Wilhelminastraat 31 -35 te Breukelen

Overzicht van opmerkingen omwonenden en wat ermee gedaan

20-8-2020

Gevelimpressie en situatietekening voorlopig ontwerp

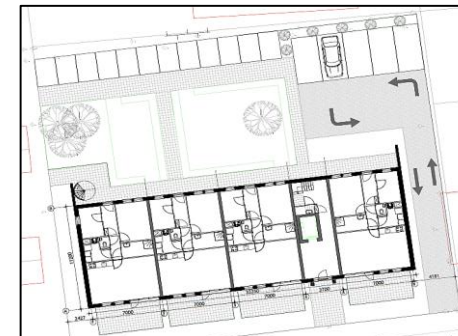
Met wie	Opmerkingen	Hoe verwerkt
Bewonersactie	Vinden achterkant niet mooi.	De achterzijde heeft een metselwerkplint gekregen en de pannengevel is de hoek omgezet waardoor het witte vlak met de gevelafwerking kleiner oogt. Tevens is de witte gevelbeplanking gewijzigd naar een lichte grijs tint t.b.v. een minder harde uitstraling.
Domineeslaantje 49	We kunnen de zij-uitgang van de tuin niet meer gebruiken.	Ondanks het feit dat hun zij-uitgang uitkomt op de grond van de WBV hebben we toch een voetpad aan onze zijde opgenomen in het ontwerp.
Domineeslaantje 49	Kan er op het binnenterrein, in het gras, een paar bomen gepland worden? Vanwege de privacy.	Dat doen we. De hoogte zal bepaald worden samen met de bewoners van 49a om te voorkomen dat de bomen teveel schaduw in hun tuin geven.
Domineeslaantje 49	Nemen de bergingen voor de zijgevel het licht niet weg in de woonkamer?	We hebben een zonstudie uitgevoerd en aangegeven dat we de bergingen zodanig laag zullen maken danwel anders situeren dat er geen verminderde lichtinval zal optreden door de bergingen. In overleg met de bewoners.

Domineeslaantje 49	De achterkant is niet mooi.	De achterzijde heeft een metselwerkplint gekregen en de pannengevel is de hoek omgezet waardoor het witte vlak met de gevelafwerking kleiner oogt. Tevens is de witte gevelbeplanking gewijzigd naar een lichte grijs tint t.b.v. een minder harde uitstraling.
Domineeslaantje 45, 43 en 41	De achteruitgang van nr. 45 kan niet meer gebruikt worden	Ondanks het feit dat hun achteruitgang uitkomt op de grond van de WBV hebben we toch een voetpad aan onze zijde opgenomen in het ontwerp.
Domineeslaantje 45, 43 en 41	Hoe sterk wordt de verlichting op de galerij en het binnenterrein? We zijn bang voor lichtoverlast.	We hanteren de regel dat we alleen willen verlichten wat nodig is. We houden rekening met de plek die veilig verlicht moet worden en daarbij proberen schadelijke lichtvervuiling tegen te gaan.

Met wie	Opmerkingen	Hoe verwerkt
Domineeslaantje 45, 43 en 41	Hoe hoog is het gebouw en kan dat zo laag mogelijk?	De huidige detaillering geeft aan hoogte aan van ca. 9,5m. Dat is ca. 0,50m hoger dan het vigerende bestemmingsplan
Domineeslaantje 45, 43 en 41	Waar staat de buitenunit van de warmtepomp en hoe zit het met het geluid?	De buitenunit staat op het dak. We gaan voldoen aan de toekomstige eis van max. 40dB. dB(A). In perspectief: 40 dB vergelijkbaar met geluid in huiskamer, slaapkamer, rustig kantoor, rustige woonbuurt, vogels bij zonsopkomst, zacht geroezemoes in een klas.
Domineeslaantje 45, 43 en 41	Kan het gebouw kleiner door het niet levensloopbestendig te maken?	Nee. Op dit moment zijn de woningen, met een minimum aan oppervlak (66 m ²) én met een lift, levensloopbestendig. Hiermee voldoen we aan de maatschappelijke behoefte e.e.a. zoals ook vastgelegd in de huidige woonvisie. Er zijn immers meer ouderen maar minder toekomstbestendige woningen. Het gebouw kan niet kleiner.

Met wie	Opmerkingen	Hoe verwerkt
Omwonenden en bewoners	Is het mogelijk om de kopgevels meer een groene (flora) uitstraling te geven?	Groen lukt niet, maar we hebben de zijgevels 2,42m smaller gemaakt en passen gemêleerde dakpannen toe.
Omwonenden en bewoners	De achterzijde (galerij) van het gebouw is voor ons een groot wit vlak. Bomen kunnen dit breken. Is het meer spelen met kleur bijv. een andere kleur deur een optie?	De achterzijde heeft een metselwerkplint gekregen en de pannengevel is de hoek omgezet waardoor het 'witte vlak' met de gevelafwerking kleiner oogt. Daarnaast worden er een paar bomen op het binnenterrein geplaatst. Tevens is de witte gevelbeplanking gewijzigd naar een lichte grijstint.
Omwonenden en bewoners	Wij zouden graag in gesprek gaan om de omvang van het toekomstige gebouw te verkleinen (in hoogte, breedte en/of diepte).	Deze vraag werd op de info avond wederom gesteld door de bewoners van het Domineeslaantje en op dezelfde manier beantwoord als hierboven.

Omwonenden en bewoners	Wij voorzien flinke inkijk in onze woning aan de overkant. Is hier of kan hier rekening mee worden gehouden?	We hebben het bouwblok 1,0 meter naar het noorden verplaatst. Hiermee staat het op dezelfde plek als het bestaande gebouw en is de inkijk op hetzelfde niveau teruggebracht als in de huidige situatie. Daarnaast zijn de galerijhekken t.p.v. de voordeuren voorzien van een paneel om de inkijk naar de overkant te breken.
Omwonenden en bewoners	Kan de achterkant van ook niet wat "aardiger aangekleed" worden?	De achterzijde heeft een metselwerkplint gekregen en de pannengevel is de hoek omgezet waardoor het witte vlak met de gevelafwerking kleiner oogt.
Bewonerscie	Komt er een deur voordat je de brandtrap op-en af kan. Ivm inbraak etc. Op de ene tekening lijkt het van wel maar op de andere weer niet.	Onder aan de brandtrap komen er voorzieningen en een deur zodat niemand van buitenaf de trap op kan maar wel vanaf de galerij naar buiten.

Ontwerpwijzigingen t.g.v. bewonersparticipatie:

- De hoofdentree in de voorgevel is versoepeld / aangepast ontwerp
- Gebouw is 1.0m¹ opgeschoven richting de Marijkestraat
- Bomenhaag toegezegd in de achtertuinten van Domineeslaantje

- De beide zijgevels lopen niet meer voorbij de galerij, maar gaan de hoek om
- Kozijnopeningen verplaatst van de achtergevel naar de rechterzijgevel en linkerzijgevel

- Kozijn toegevoegd op de begane grond in de linkerzijgevel en rechterzijgevel
- Het metselwerk op de begane grond is doorgezet in de achtergevel
- De (verticale) dakpannen lopen door in de achtergevel tot aan de galerij

- De rechte steektrap is vervangen door een wenteltrap
- De witte gevelbeplanking is gewijzigd in een lichte grijstint
- Aanpassing kozijnenindeling achtergevel begane grond

- Aanpassing kozijnen indeling voorgevel begane grond en toevoeging schuifpui
- De lamellen balustrade van de galerij is opgeknipt met stalen panelen ter hoogte van de toegangsdeuren

- Bekleding dakkapel in andere standaard kleur
- Luifel op de galerij bovenste verdieping
- Hekwerken en galerijplaten is verkort tot iets voorbij de laatste voordeuren
